VILLE DE COLOMBES
ZAC DE L'ARC SPORTIF
ILOT COLOMBUS

PROJET DE CONSTRUCTION D'UN IMMEUBLE MIXTE COMMERCES ET RÉSIDENCES

Analyse de compatibilité du projet avec la canalisation de transport

OBJET : Annexe 5 - Projet de construction Ilot Colombus – ZAC de l'Arc Sportif – COLOMBES (92)

Annexe 1 : Schéma des distances d'effets – correspondance des zones avec les différentes parties de l'analyse de compatibilité

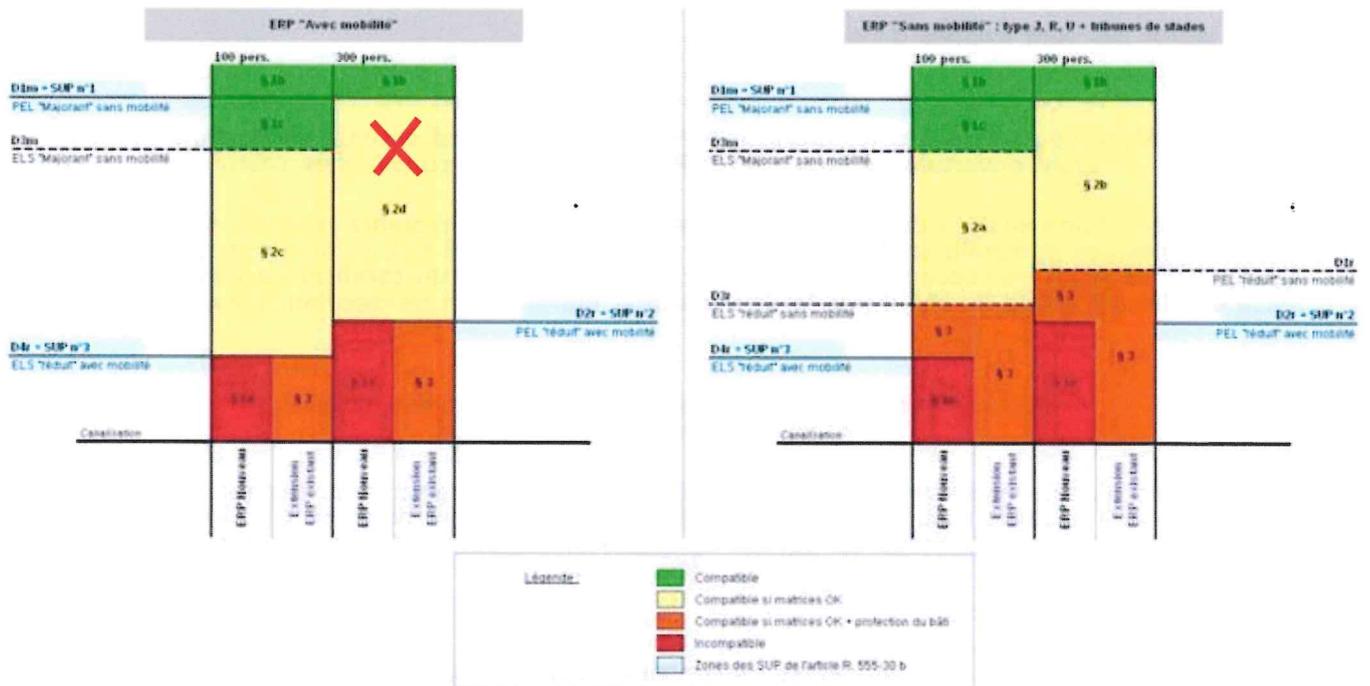
Les analyses de compatibilité concluent à la nécessité de mettre en place des mesures de protection complémentaires de type dalle afin de rendre le projet compatible avec la présence des canalisations. **Les travaux de pose de ces mesures rendues nécessaires par ce projet seront réalisés par TRAPIL aux frais du maître d'ouvrage** (aménageur) en tant que porteur de projet et ce, dans le cadre d'une convention de travaux qui lui sera proposée par TRAPIL. Pour cela il vous faut contacter Monsieur CASELLI (fcaselli@trapil.com 06 80 67 53 58) à la Direction Technique.

L'établissement de la convention et la **réalisation des travaux de pose doivent être finalisés avant l'ouverture du projet.**
